PARTS MODIFICATION LIST

主管部署 Divison	カメラサービス部 Camera Service Div.
施行年月日 Valid from	May, 2000

変更理由 REASON	生産都合			共通機種 COMMON MODEL	2463 Series	
	For efficient production.					
Previous	-----	→ --	-- ←	9384-2191-00		New

管理 No. REF No.	QS FA2463-P001
-------------------	----------------

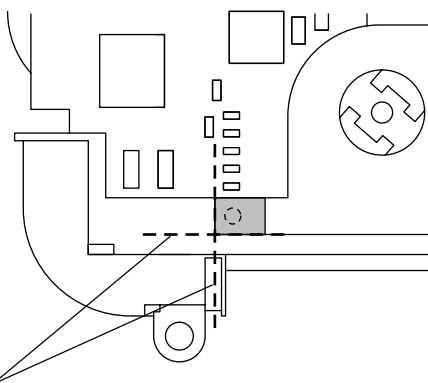
Added./新設

9384-2191-00
(3X4mm)

管理 No. REF No.	QS FA2463-P002
-------------------	----------------

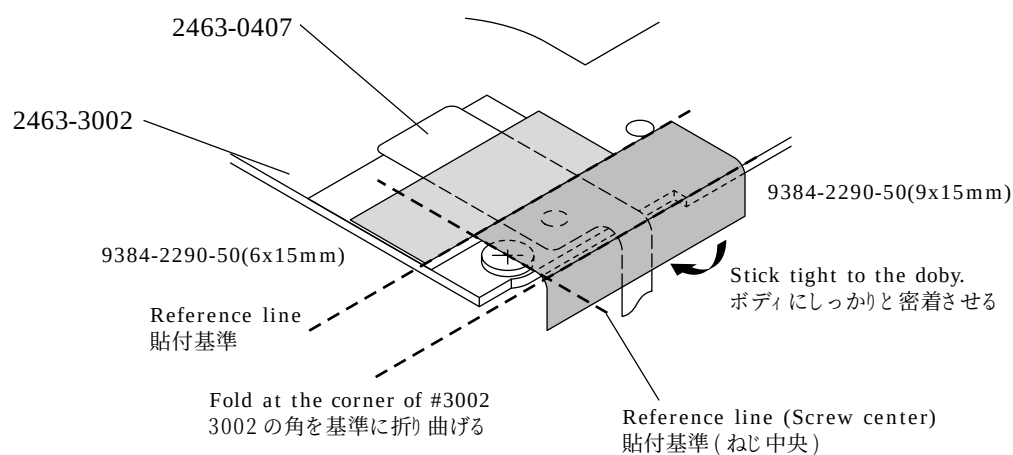
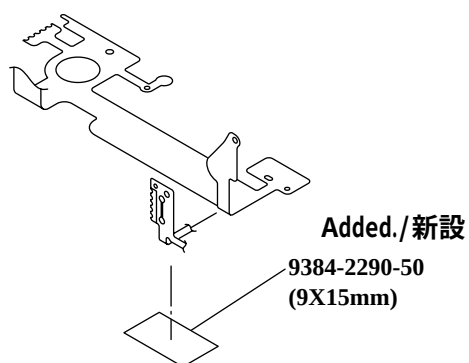
変更理由 REASON	フレキ浮き軽減			共通機種 COMMON MODEL	2463 Series	
	To affix the flex.					
Previous	-----	→ --	-- ←	9384-2290-50		New

管理 No. REF No.	QS FA2463-P003
-------------------	----------------

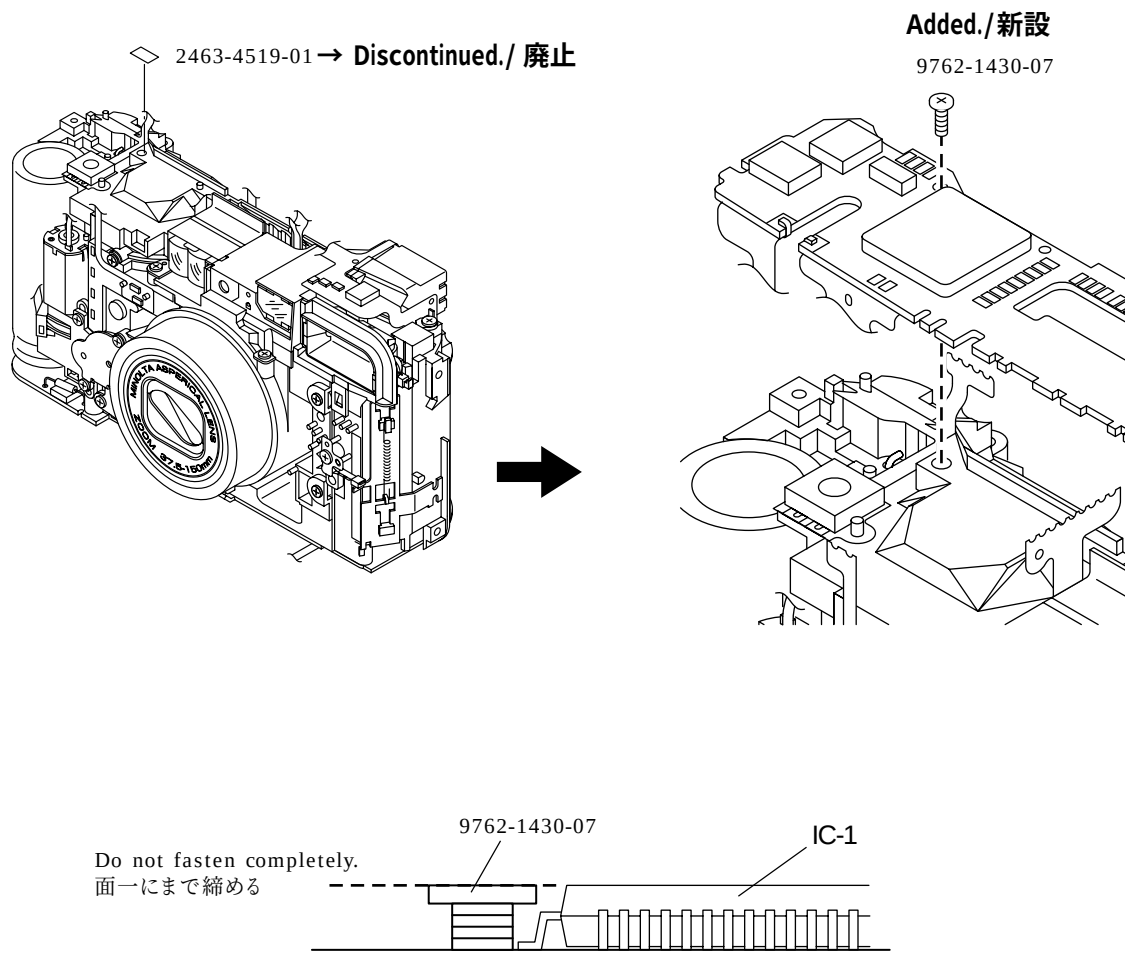
変更理由 REASON	生産都合			共通機種 COMMON MODEL	2463 Series	
	For efficient production.					
Previous	2463-4519-01	→ ○	X ←	9762-1430-07	New

*Fasten #9762-1430-07 unit its top is level with the IC-1.

* 9762-1430-07 は最後まで締めつけないこと。

管理 No. REF No.	QS FA2463-P004
-------------------	----------------

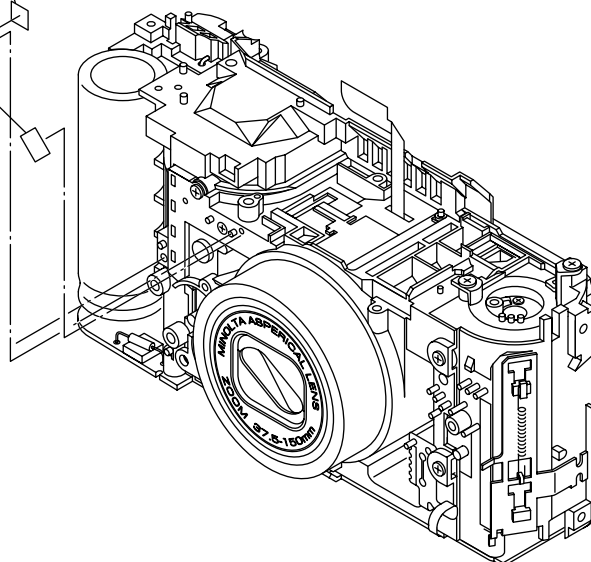
変更理由 REASON	遮光性能向上			共通機種 COMMON MODEL	2463 Series
	For better light shielding.				
Previous	2463-0415-01	→ X	X ←	2463-0415-02	New
Previous	2463-2257-81	→ --	-- ←	Discontinued./廃止	New

Discontinued./ 廃止

管理 No. REF No.	QS FA2463-P005
-------------------	----------------

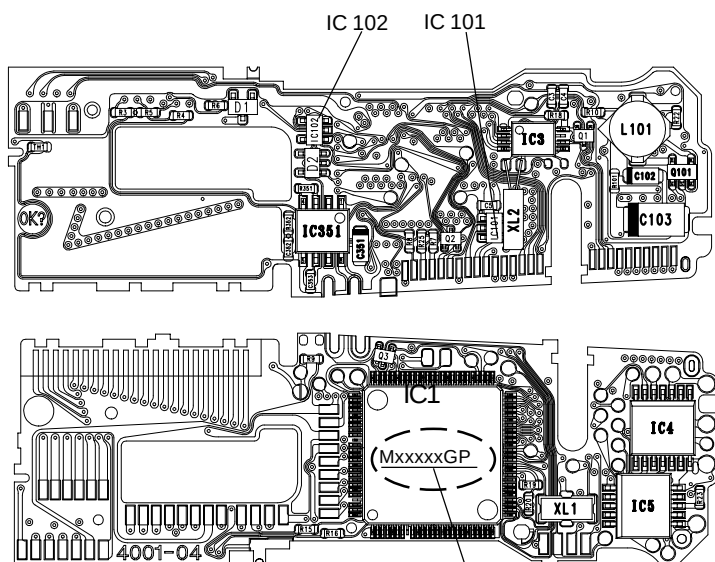
変更理由 REASON	生産都合			共通機種 COMMON MODEL	2463 Series	
	For efficient production.				2468 Series	
Previous	2463-0402-01	→ ○	× ←	2463-0402-02	New

Main PCB	IC 1 type	IC 101, IC 102
0402-01	M37527E6GP	Necessary/あり
	M37527M6-052GP	Unnecessary/なし
	M37527M6-053GP	
0402-02	M37527M6-054GP	Unnecessary/なし

The new IC-1 features the IC-101 and IC-102. Both PCB's are compatible.

管理 No. REF No.	QS FA 2463-P006
-------------------	-----------------

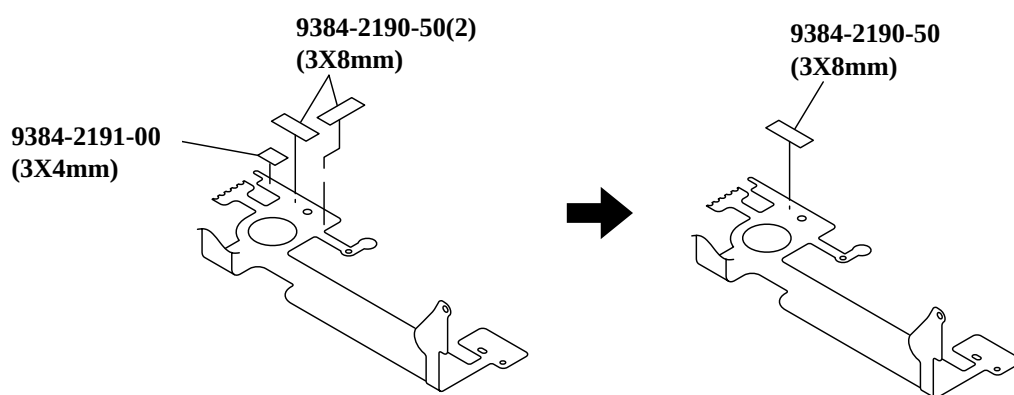
変更理由 REASON	生産都合			共通機種 COMMON MODEL	2463 Series
	For efficient production.				
Previous	9384-2191-00	→ --	-- ←	Discontinued./廃止	New
Previous	9384-2190-50(2)	→ --	-- ←	9384-2190-50	New

管理 No. REF No.	QS FA2463-P007
-------------------	----------------

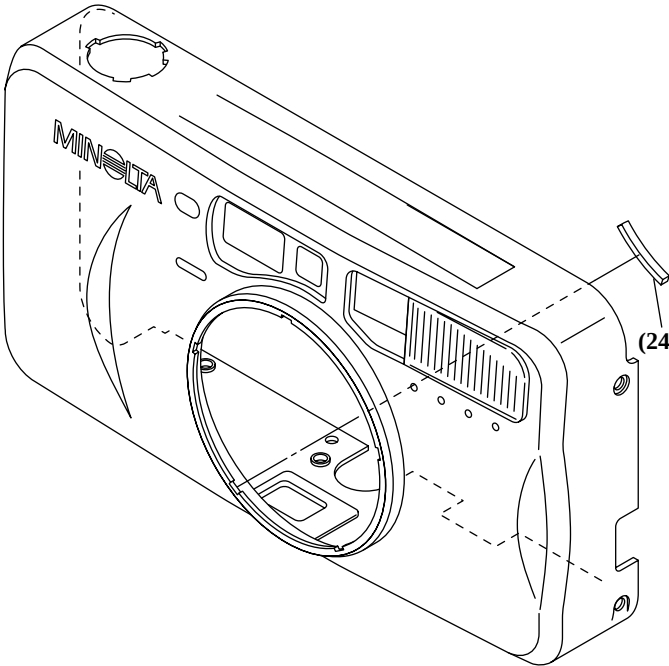
変更理由 REASON	生産都合			共通機種 COMMON MODEL	2463 Series
	For efficient production.				
Previous	2463-0130-01	→ -	- ←	2463-0130-01	New
Previous	2463-0131-01	→ -	- ←	2463-0131-01	New
Previous	2463-0132-01	→ -	- ←	2463-0132-01	New
Previous	2463-0133-01	→ -	- ←	2463-0133-01	New
Previous	2463-0137-01	→ -	- ←	2463-0137-01	New
Previous	(2463-1335-01)	→ -	- ←	Discontinued/廃止	New

(2463-1335-01)
Discontinued/廃止

管理 No. REF No.	QS FA2463-P008
-------------------	----------------

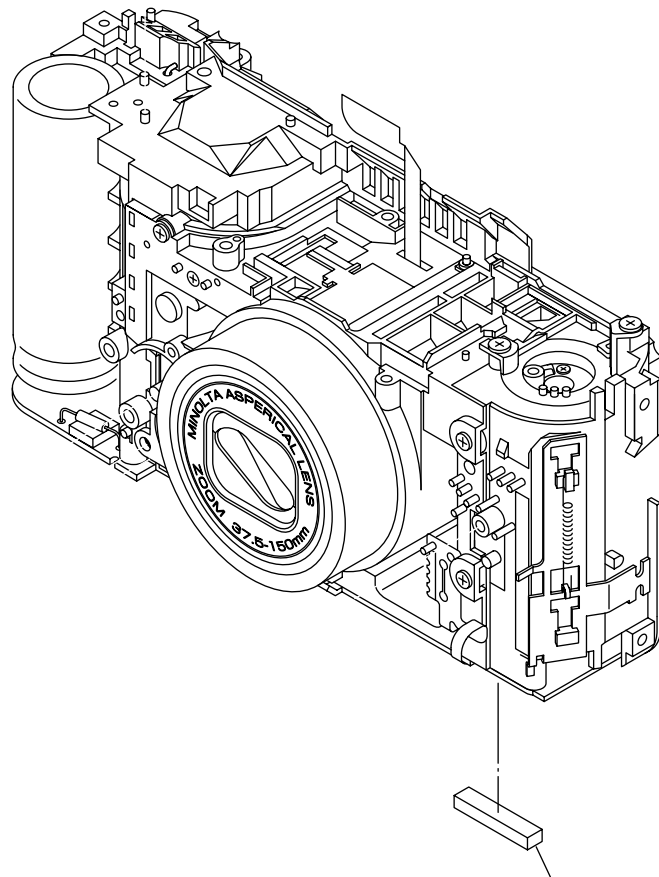
変更理由 REASON	生産都合			共通機種 COMMON MODEL	2463 Series	
	For efficient production.					
Previous	2463-1455-01	→ -	- ←	Discontinued/廃止		New

2463-1455-01
(-150,-250,-350,-450)
Discontinued/廃止

管理 No. REF No.	QS FA2463-P009
-------------------	----------------

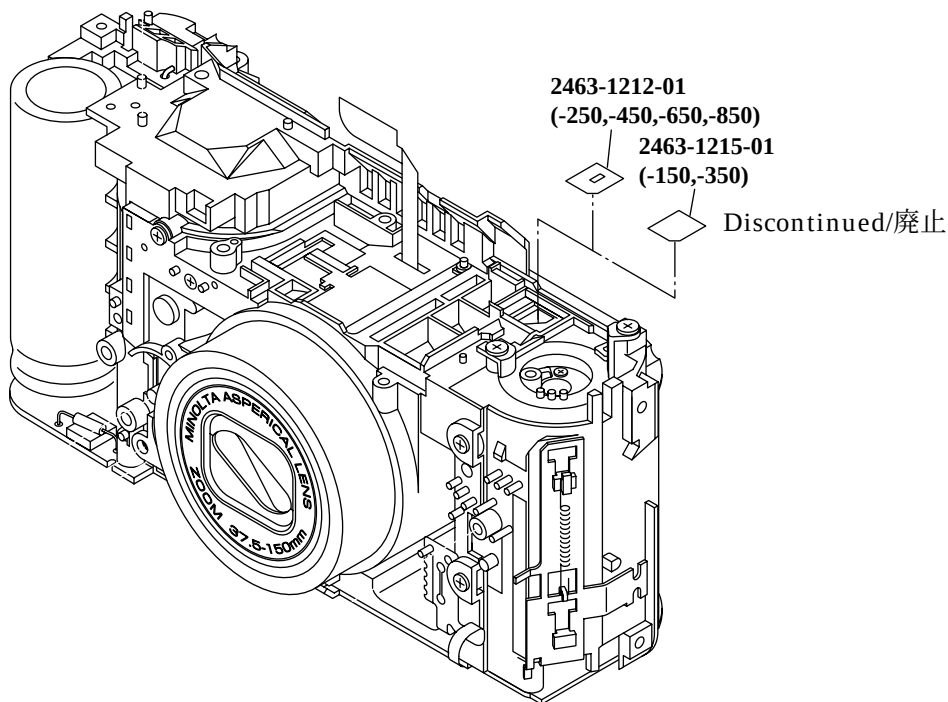
変更理由 REASON	生産都合			共通機種 COMMON MODEL	2463 Series	
	For efficient production.					
Previous	2463-1215-01	→ -	- ←	Discontinued/廃止		New

管理 No. REF No.	QS FA2463-P010
-------------------	----------------

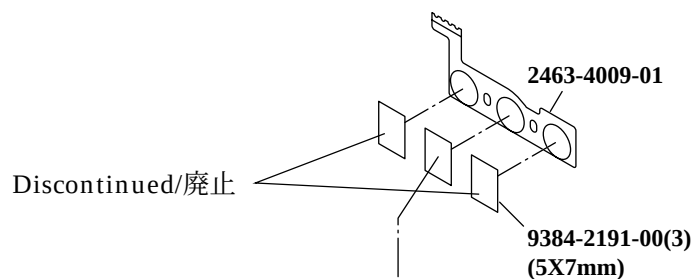
変更理由 REASON	生産都合			共通機種 COMMON MODEL	2463 Series	
	Cost reduction.					
Previous	9384-2191-00 (3)	→ ○	○ ←	9384-2191-00	New

管理 No. REF No.	QS FA 2463-P011
-------------------	-----------------

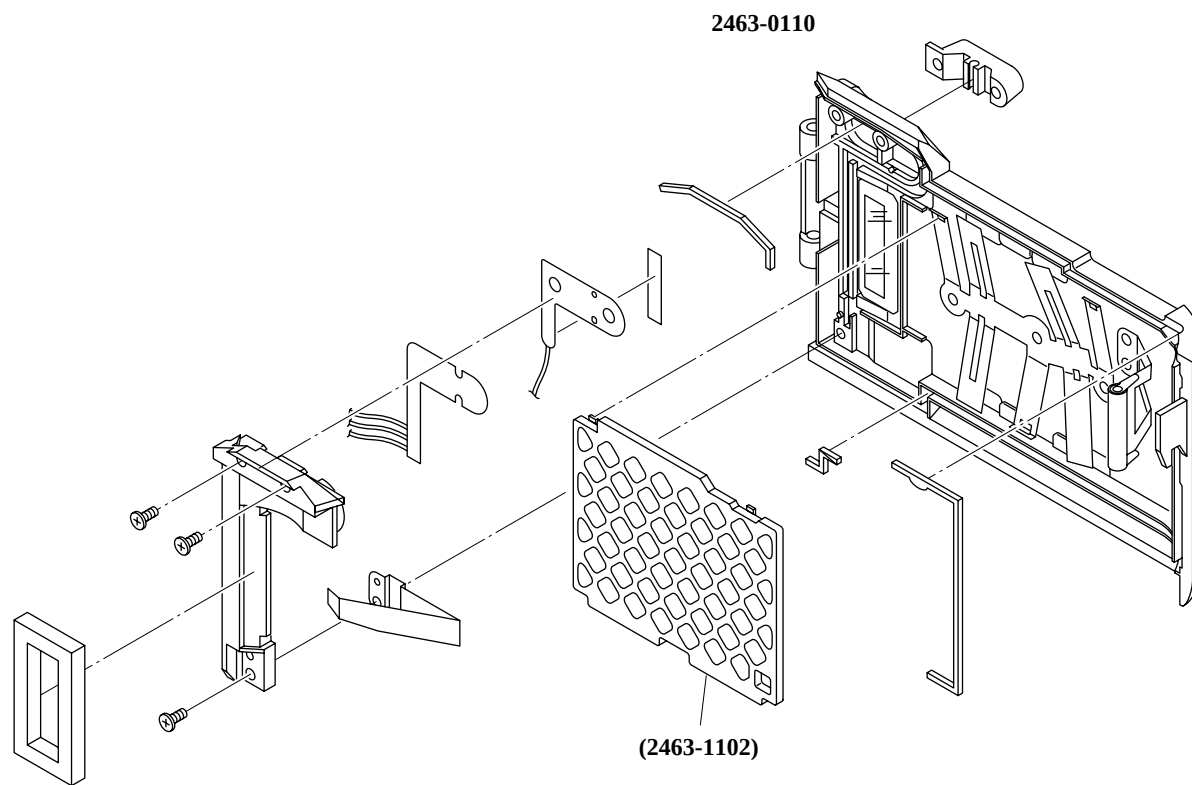
変更理由 REASON	フィルムキズ軽減			共通機種 COMMON MODEL	2463 Series
	To reduce film scratches.				
Previous	2463-0110-01	→ ○	× ←	2463-0110-02	New
Previous	(2463-1102-01)	→ ○	× ←	(2463-1102-02)	New

Type-01 and -02 of #2463-1102 are visually the same because only the material has been changed.
Take care at parts control.

管理 No. REF No.	QS FA2463-P012
-------------------	----------------

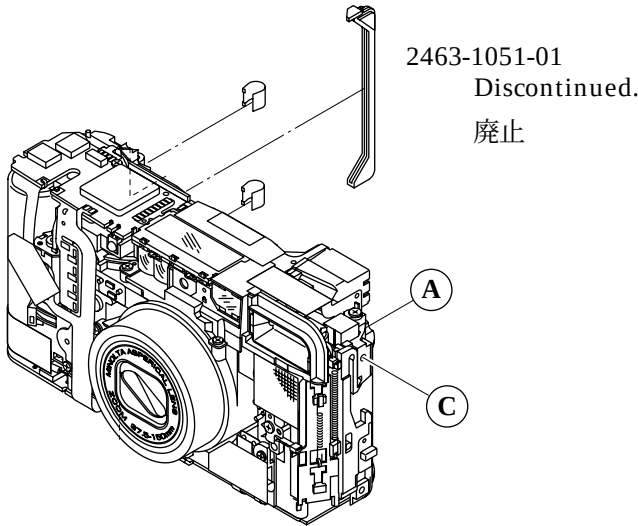
変更理由 REASON	生産都合			共通機種 COMMON MODEL	2463 Series 2468 Series	
	Cost reduction.					
Previous	2463-1051-01	→ -	- ←	-----	New

管理 No. REF No.	QS FA2463-P013
-------------------	----------------

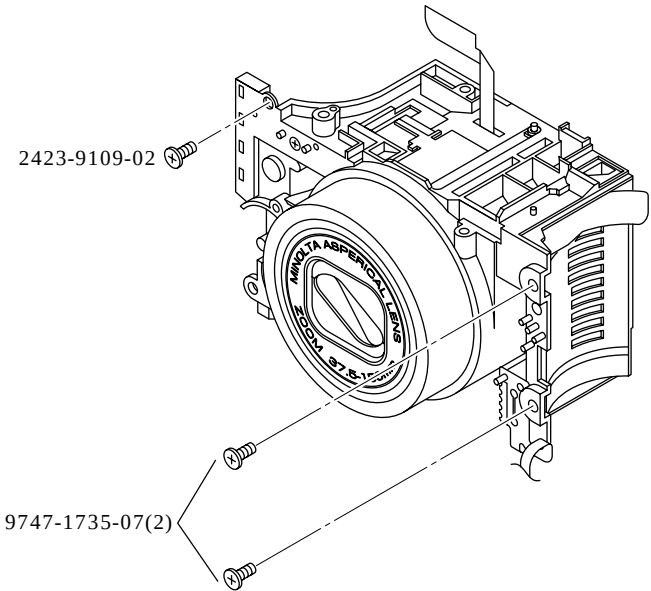
変更理由 REASON	フレキ断線軽減			共通機種 COMMON MODEL	2463 Series 2468 Series
	To protect the flex.				
Previous	9747-1735-07(3)	→ -	- ←	9747-1735-07(2)	New
Previous	-----	→ -	- ←	2423-9109-02	New

管理 No. REF No.	QS FA2463-P014
-------------------	----------------

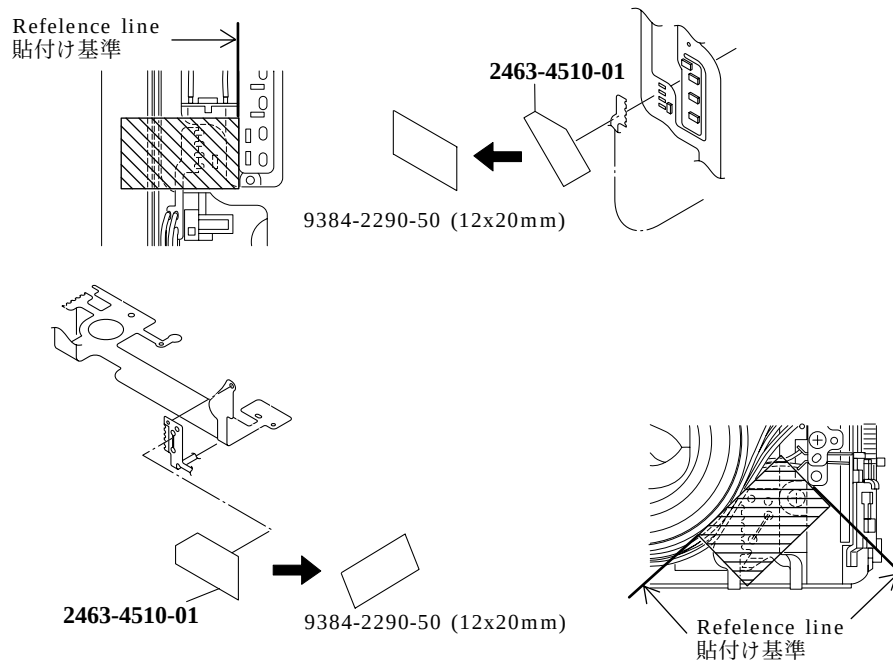
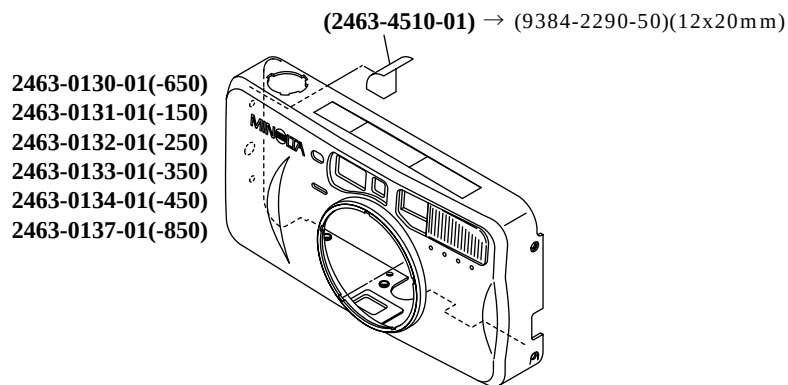
変更理由 REASON	サービス標準部品を使用			共通機種 COMMON MODEL	2463 Series
	To use standard part.				2468 Series
Previous	2463-4510-01	→ ○	○ ←	9384-2290-50	New

Previous	2463-0130-01(-650) 2463-0131-01(-150) 2463-0132-01(-250) 2463-0133-01(-350) 2463-0134-01(-450) 2463-0137-01(-850)	→ ○	○ ←	2463-0130-01(-650) 2463-0131-01(-150) 2463-0132-01(-250) 2463-0133-01(-350) 2463-0134-01(-450) 2463-0137-01(-850)	New
Previous	(2463-4510-01)	→ ○	○ ←	(9384-2290-50)	New

管理 No. REF No.	QS FA2463-P015
-------------------	----------------

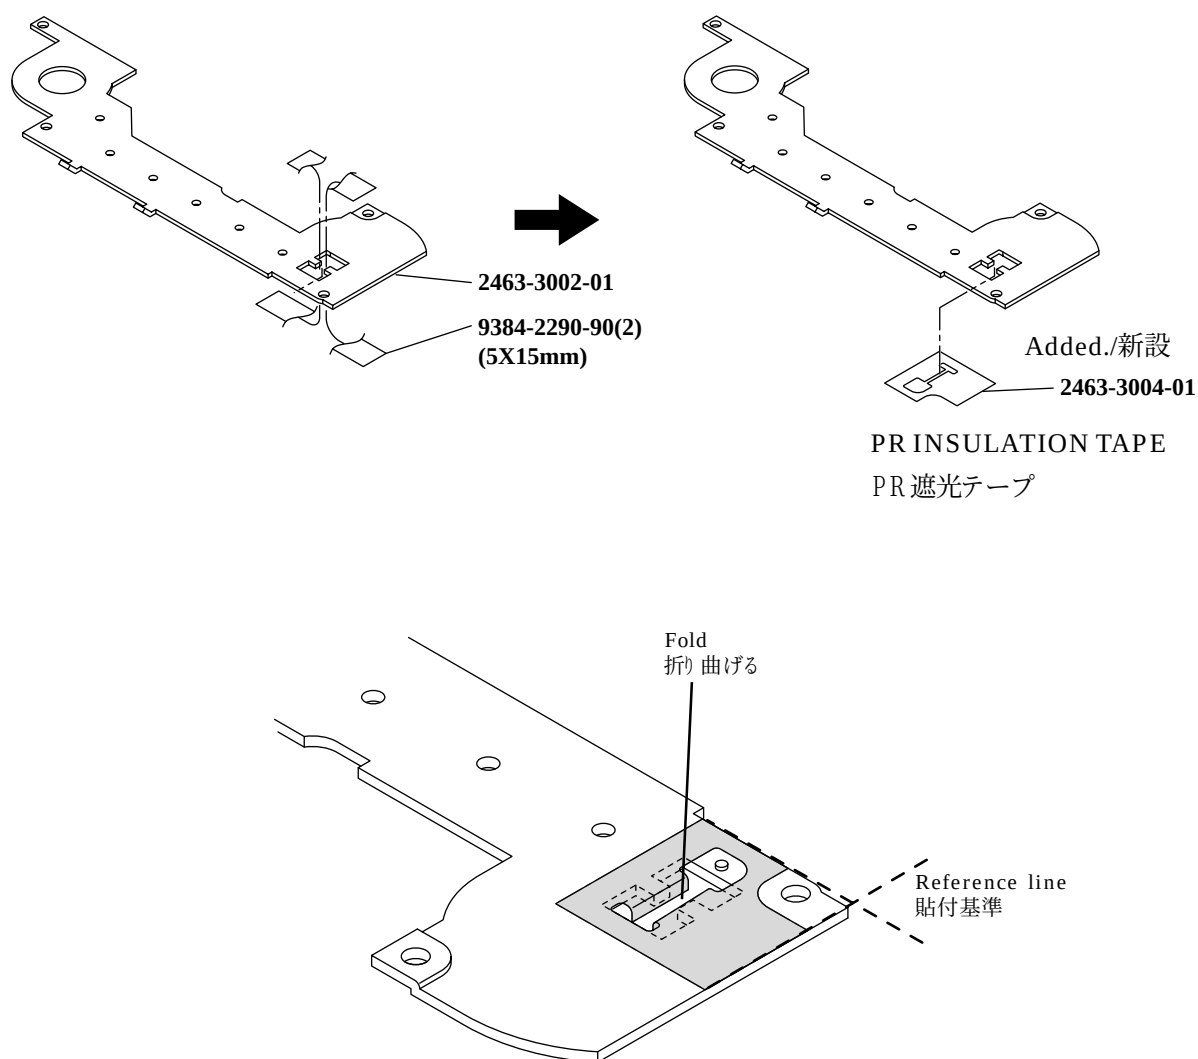
変更理由 REASON	生産都合			共通機種 COMMON MODEL	2463 Series	
	For efficient production.				2468 Series	
Previous	9384-2290-90(2)	→ ○	× ←	2463-3004-01	New

管理 No. REF No.	QS FA2463-P016
-------------------	----------------

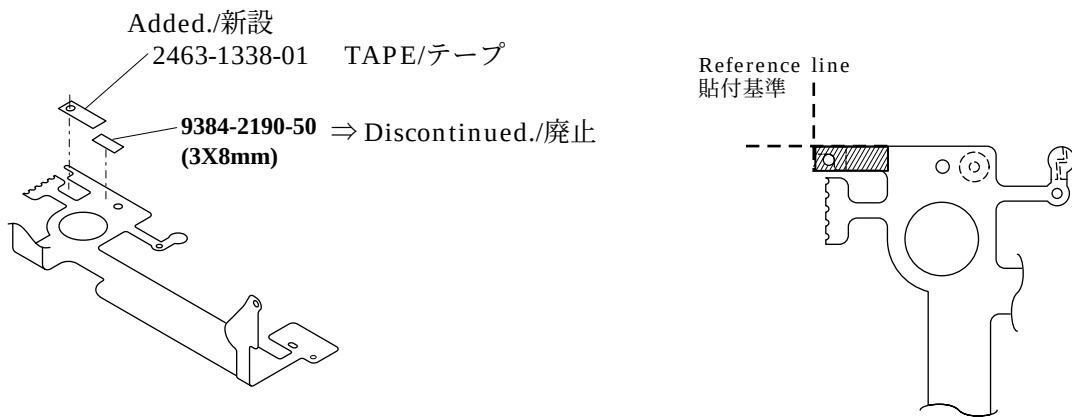
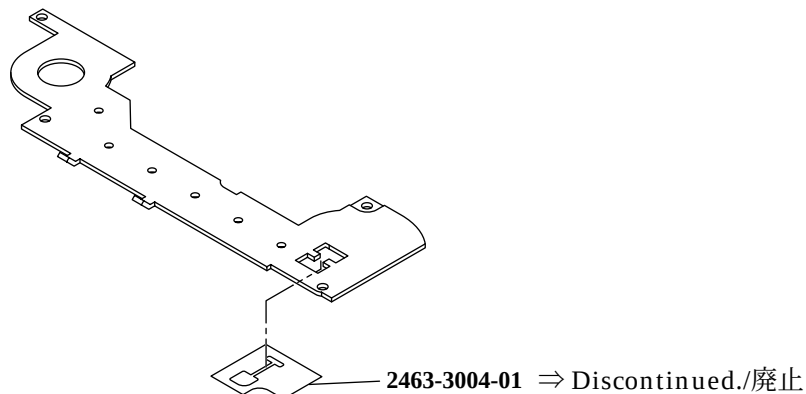
変更理由 REASON	コストダウン			共通機種 COMMON MODEL	2463 Series 2468 Series
	Cost reduction.				
Previous	2463-3004-01	→ --	-- ←	Discontinued./廃止	New
Previous	-----	→ --	-- ←	2463-1338-01	New
Previous	9384-2190-50	→ --	-- ←	Discontinued./廃止	New

管理 No. REF No.	QS FA2463-P017
-------------------	----------------

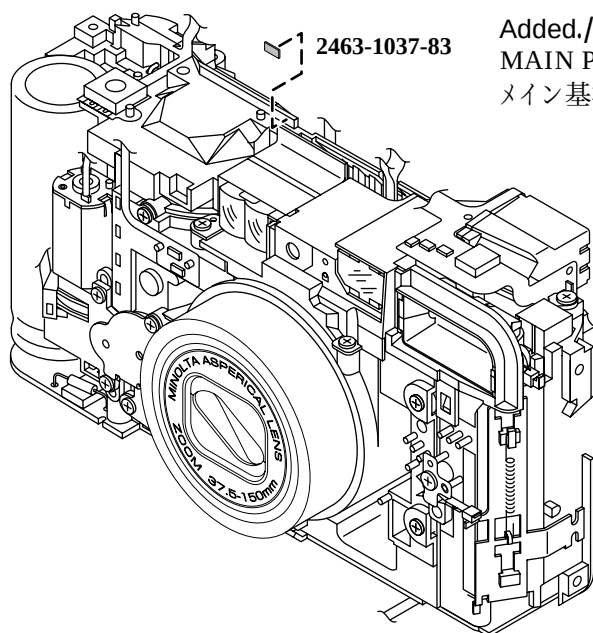
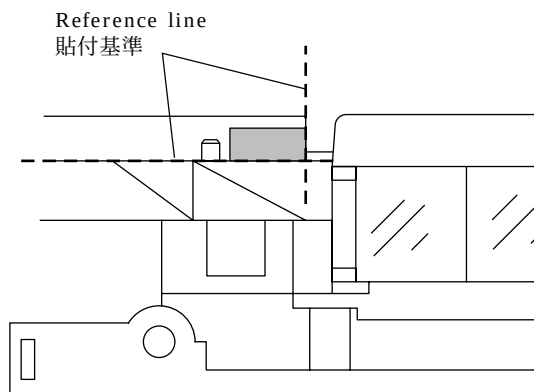
変更理由 REASON	メイン基板傾き防止			共通機種 COMMON MODEL	2463 Series	
	To keep the Main PCB in place.				2468 Series	
Previous	-----	→ --	-- ←	2463-1037-83		New

Added./新設
MAIN PCB SPACER
メイン基板スペーサー

管理 No. REF No.	QS FA2463-P018
-------------------	----------------

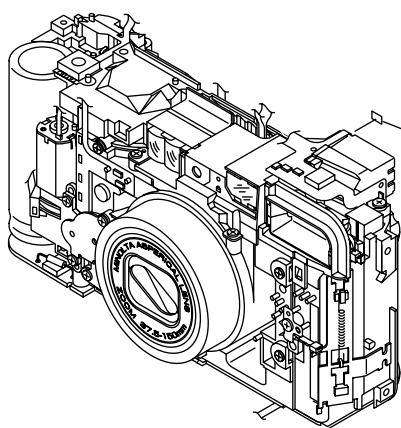
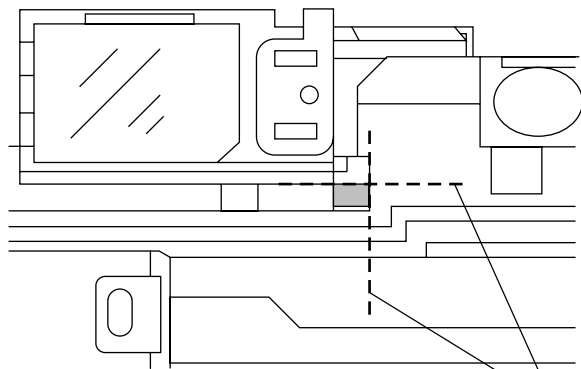
変更理由 REASON	フィルムキズ軽減 To reduce film scratch.			共通機種 COMMON MODEL	2463 Series 2468 Series
	Previous	-----	→ -- -- ←		
				2463-1038-81	New

Added./新設
BACK COVER SPACER
裏蓋) フォシート
